# Hyde Park - Knightsbridge

**Project:** Hyde Park - Knightsbridge  
**Onderdeel:** Erratum HS1\_01 – Aanpassing aan Huis 1  
**Versie nummer:** 01  
**Versie datum:** 12-8-2024

### A. Hoofdentree Huis 1

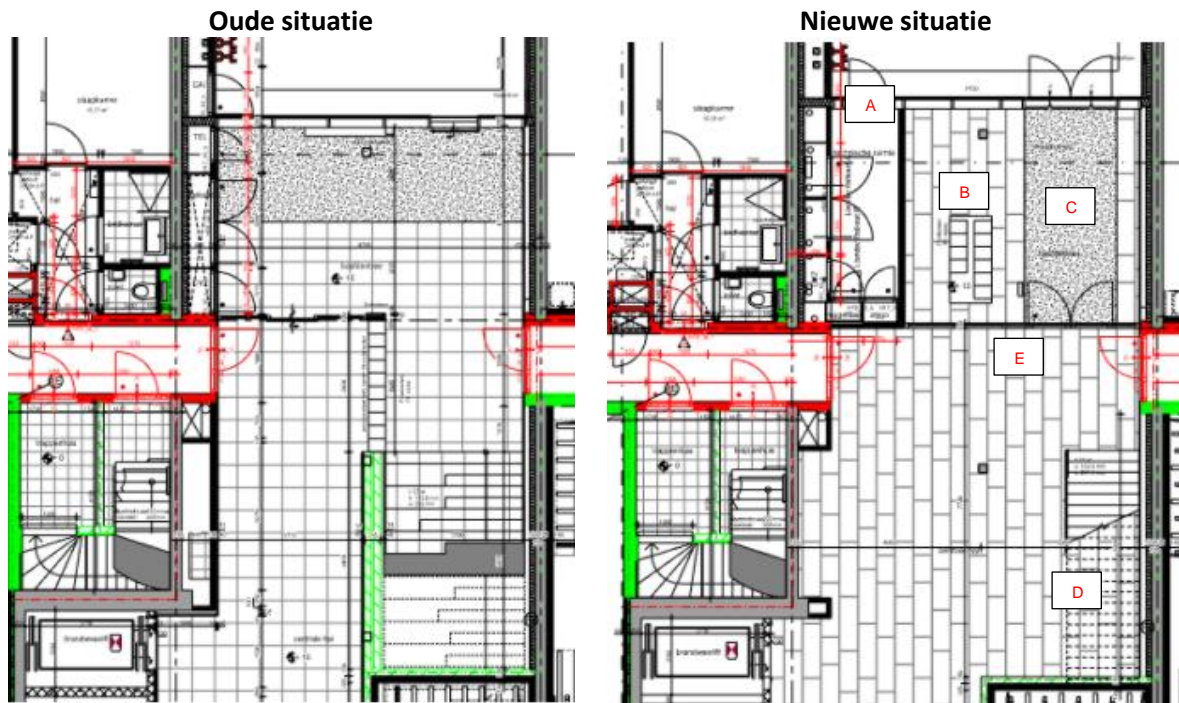
Als gevolg van nieuwe eisen vanuit (nuts)leveranciers en herontwerp van de hoofdentree vanuit Hydepark House is de entreerimte van Huis 1 aangepast. Hieronder treft u de oude en nieuwe situatie, met daarin nog de volgende punten kort toegelicht:

- A. De indeling van de technische ruimte is aangepast vanwege eisen van nutsleveranciers. Als gevolg hiervan is de gevellijn met circa 60 cm naar buiten verplaatst.
- B. De postkasten zijn als een centraal blok gepositioneerd en dichter bij de hoofdentree deur geplaatst.
- C. Schoonloopmat herpositioneerd in looproute.
- D. Trapvorm en breedte naar daktuin is aangepast.
- E. Om te zorgen dat de openbaar toegankelijke entreehal beperkt blijft tot bezoekers en postbezorging, wordt er een extra toegangskoorn toegevoegd. In de buurt van de dubbele deur zal ook een intercom wordt geplaatst en een keytag reader om de deur te openen.

Bouwnummers 1.01.06 en 1.01.08:

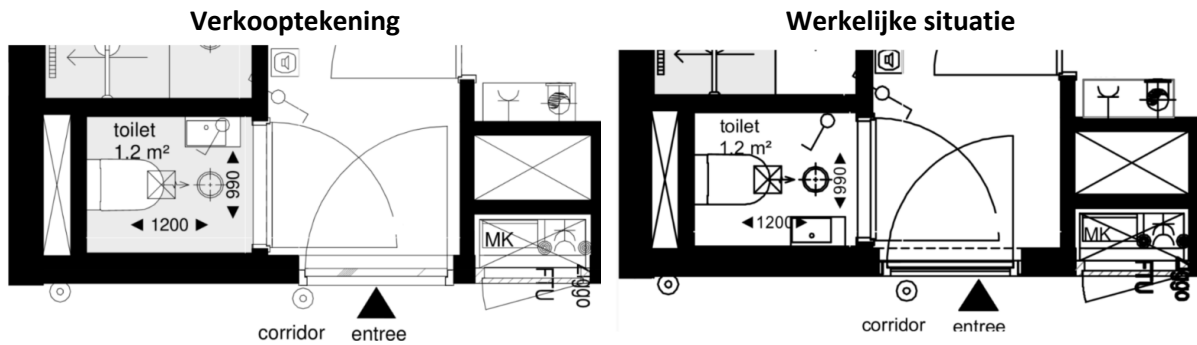
Bij het uitwerken van de installaties is het noodzakelijk geweest om bij bouwnummers: 1.01.06, 1.01.08, 1.02.06, 1.02.07 en 1.02.08 de fonteinpositie naar de overzijde te plaatsen. Hieronder vindt u de nieuwe positie. Dit zullen we ook weergeven bij de nog te verstrekken sanitairtekeningen.

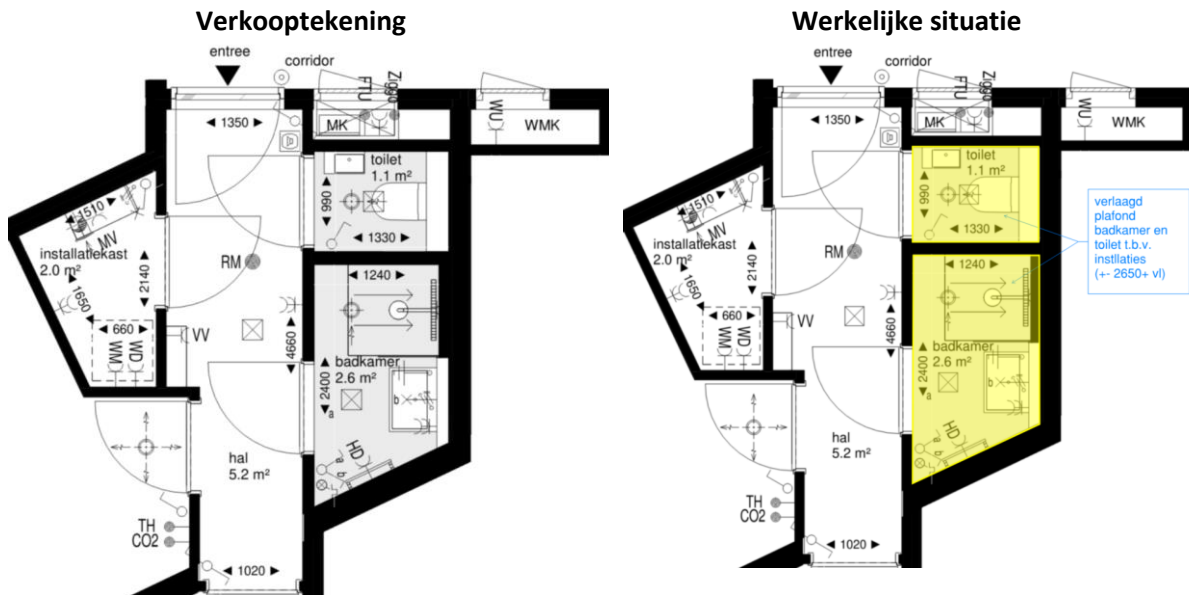
Bouwnummer 1.00.01, ten behoeve van het invoeren van installaties is het benodigd om een verlaagd plafond aan te brengen in de toiletruimte en badkamer. In de werkelijke situatie is met geel aangegeven de locatie van dit plafond. Plafond wordt aangebracht op een plafondhoogte van 2650mm + vloer:

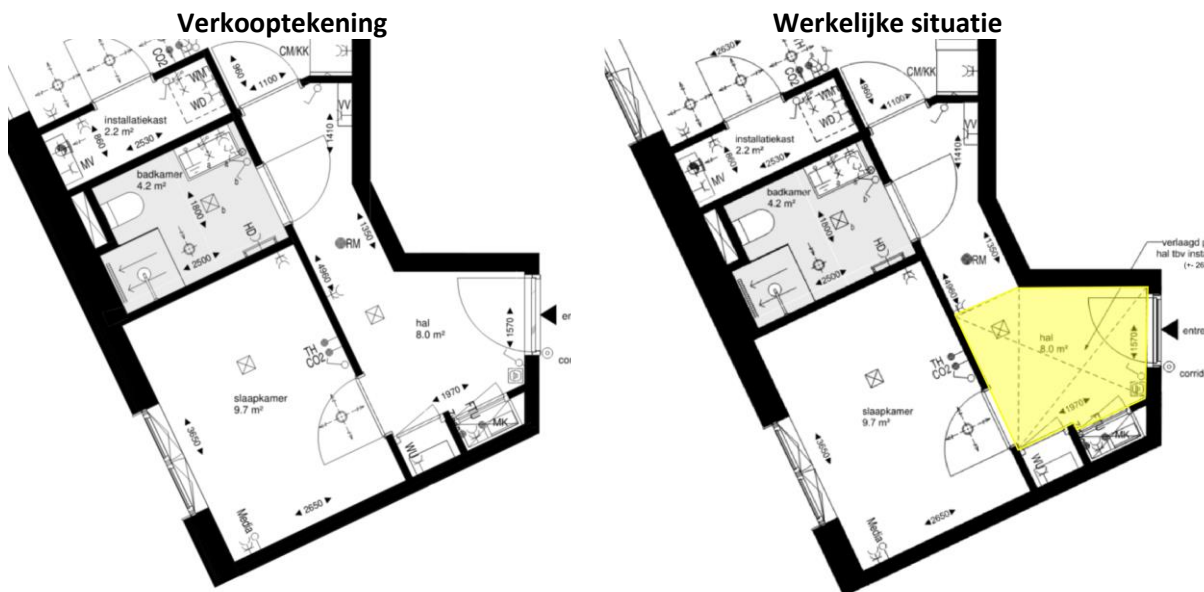
Bouwnummer 1.00.02, ten behoeve van het invoeren van installaties is het benodigd om een deelplafond aan te brengen in de hal. In de werkelijke situatie is met geel aangegeven de locatie van dit deelplafond. Deelplafond wordt aangebracht op een plafondhoogte van 2650mm + vloer. In de koperstekening die u van onze kopersbegeleiding heeft ontvangen, hebben wij deze wijziging al verwerkt:

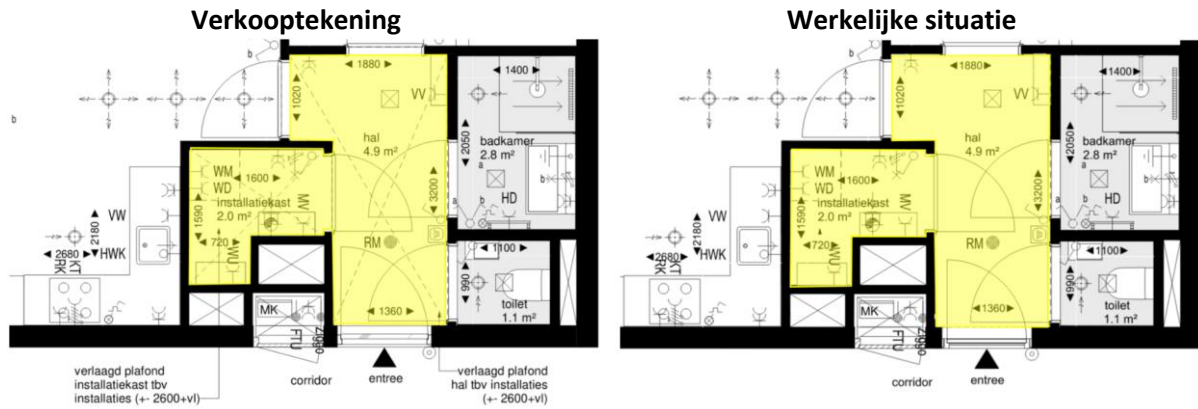
Bouwnummer 1.00.03, met geel aangegeven plafondhoogte van 2600mm + vloer is niet juist weergegeven in verkooptekening, de hoogte wordt iets aangepast naar een plafondhoogte van 2650mm + vloer. Hieronder is de werkelijke situatie aangegeven:

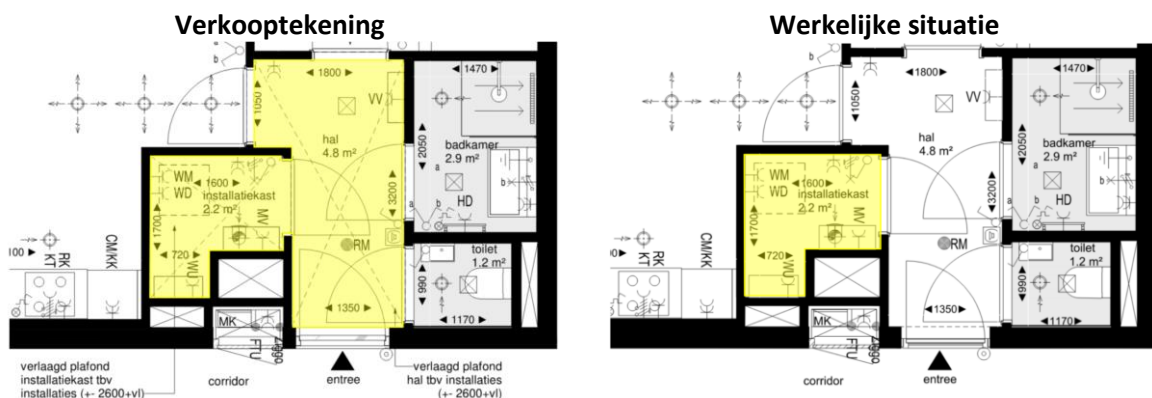
Bouwnummer 1.00.04, met geel aangegeven plafondhoogte van 2600mm + vloer is niet juist weergegeven in verkooptekening, de hoogte wordt iets aangepast naar een plafondhoogte van 2650mm + vloer. Hieronder is de werkelijke situatie aangegeven:

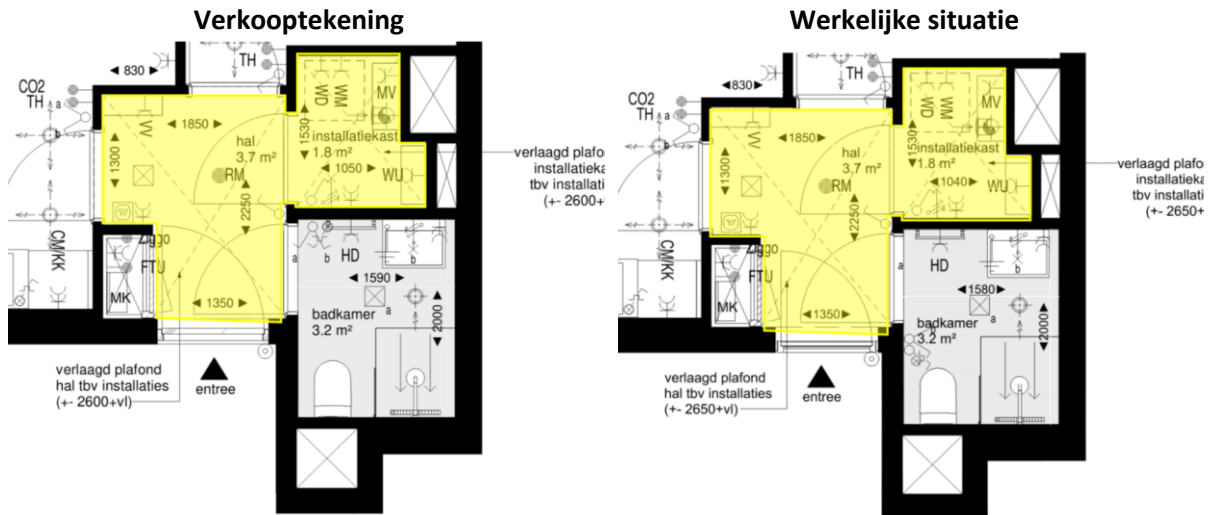
Bouwnummer 1.00.05, met geel aangegeven plafondhoogte van 2600mm + vloer is niet juist weergegeven in verkooptekening, de hoogte wordt iets aangepast naar een plafondhoogte van 2650mm + vloer. Tevens vervalt het verlaagd plafond in de hal. Hieronder is de werkelijke situatie aangegeven:

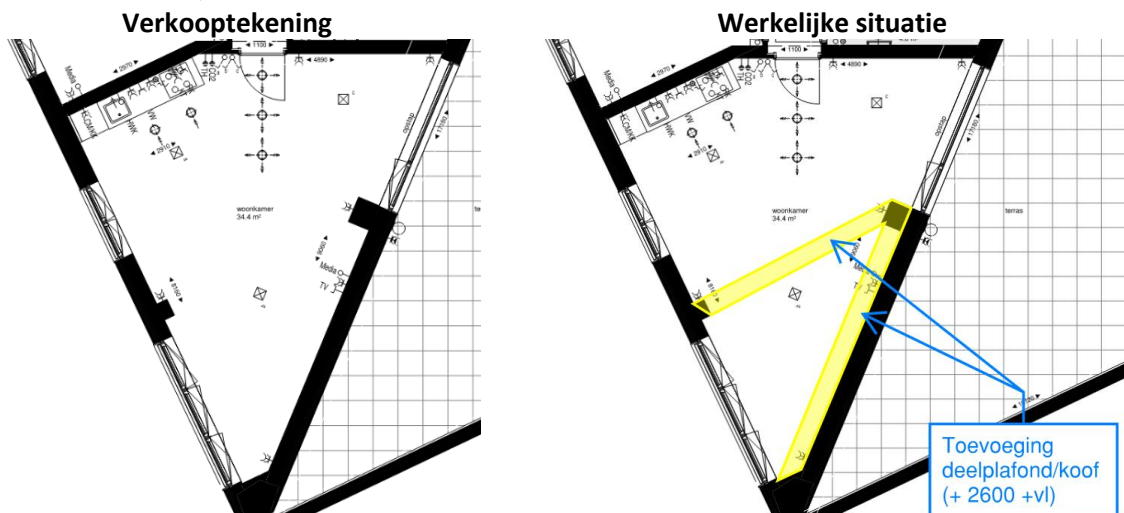
Bouwnummer 1.00.06, met geel aangegeven plafondhoogte van 2600mm + vloer is niet juist weergegeven in verkooptekening, de hoogte wordt iets aangepast naar een plafondhoogte van 2650mm + vloer. Hieronder is de werkelijke situatie aangegeven:

Bouwnummer 1.04.01, woonkamer:

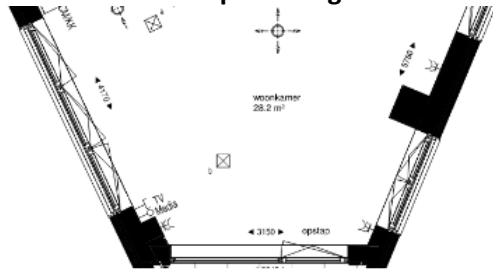
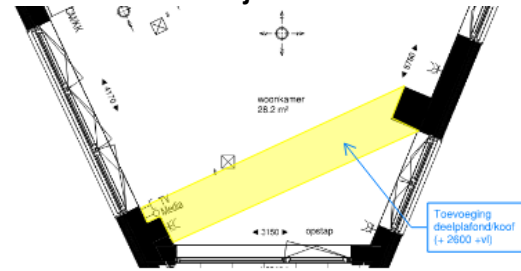
Voor de onderstaande bouwnummers hebben we geconstateerd dat in de verkooptekening niet alle locaties zijn aangegeven, waar een constructieve balk in het plafond zit. Bij deze locaties gaan we een brandwerende bekleding onder het plafond maken. Onderzijde van de aftimmering komt op een hoogte van circa 2600mm + vloer. Hieronder wordt per bouwnummer in de werkelijke situatie de ontbrekende brandwerende bekleding onder het plafond aangegeven. Onderstaande locaties betreft een aanvulling op de reeds aangegeven locaties in uw verkooptekening:

Op de 8<sup>e</sup> verdieping, t.p.v. slaapkamer:

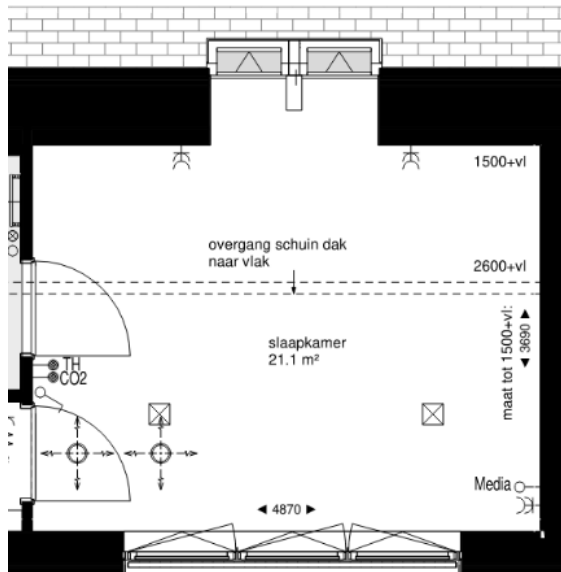
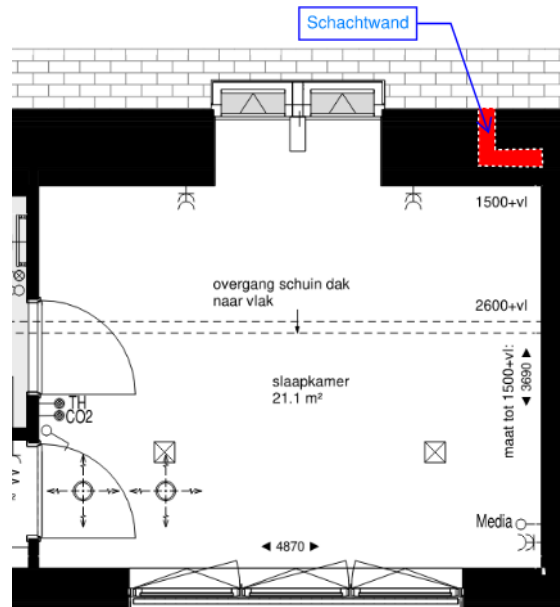
I.v.m. een schuin dak in huis 1 staat er voor de bouwnummers 1.07.04 en 1.07.05 op de 8<sup>e</sup> verdiepingvloer op de plattegrond een 1500+ vloerlijn aangegeven.

Tussen het schuine dak en de vloerlijn zit er in de in de hoek van de slaapkamer een schachtwand t.b.v. achterliggende installaties. Omdat dit niet duidelijk is aangegeven op de verkooptekening wordt de werkelijke situatie nu verduidelijkt:

Locatie van wijzigingen op de plattegrond:

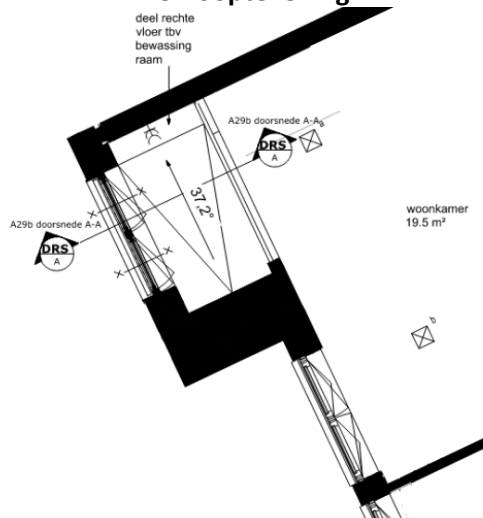
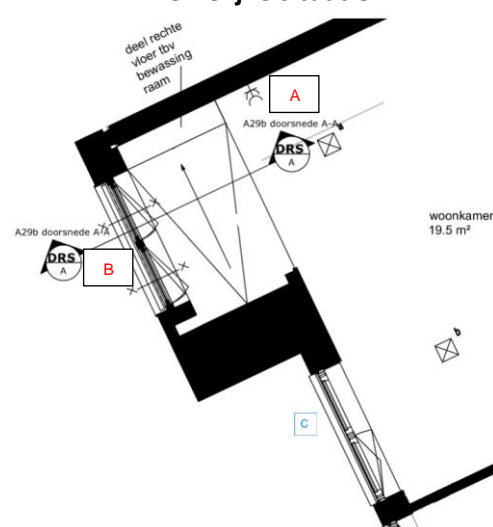
In de woonkamer van bouwnummer 1.05.02 is gebleken dat e.e.a. technisch niet mogelijk is om de raamindeling op de plattegronden te volgen. De volgende wijzigingen zijn gemaakt:

- WCD is verschoven uit schuine gedeelte naar ernaast.
- Kozijn indeling is aangepast.
- Linker raam in kozijn is een vast raam geworden zonder draai/kiiep stand i.v.m. een schuine zijde hierin.

Verduidelijking wijziging B:

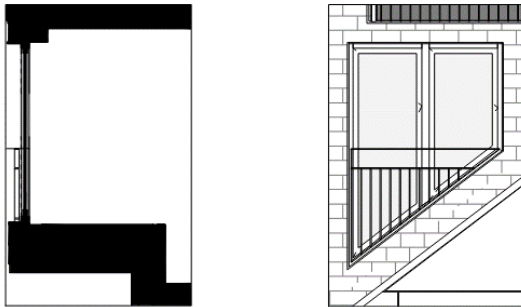
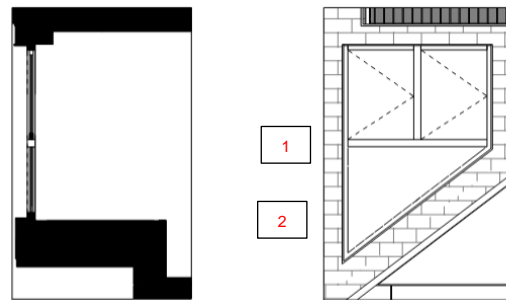
- 1) Tussenstijl ontbrak op verkooptekening. Dit is nu toegevoegd.
- 2) Hekwerk voor vast deel van raam is komen te vervallen.

Verduidelijking wijziging C:

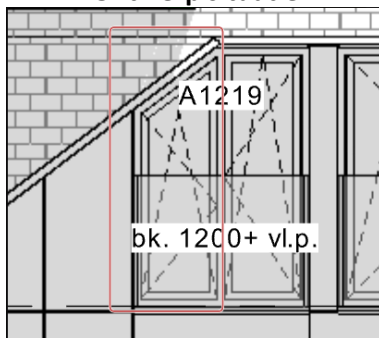
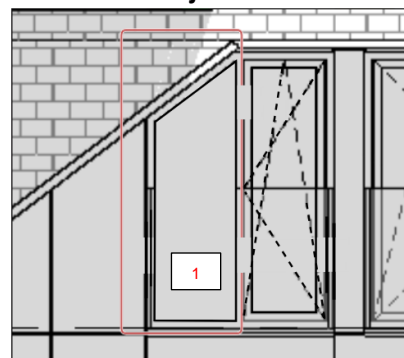
- 1) Draaikiep raam is vanwege schuine zijde omgezet naar vast raam
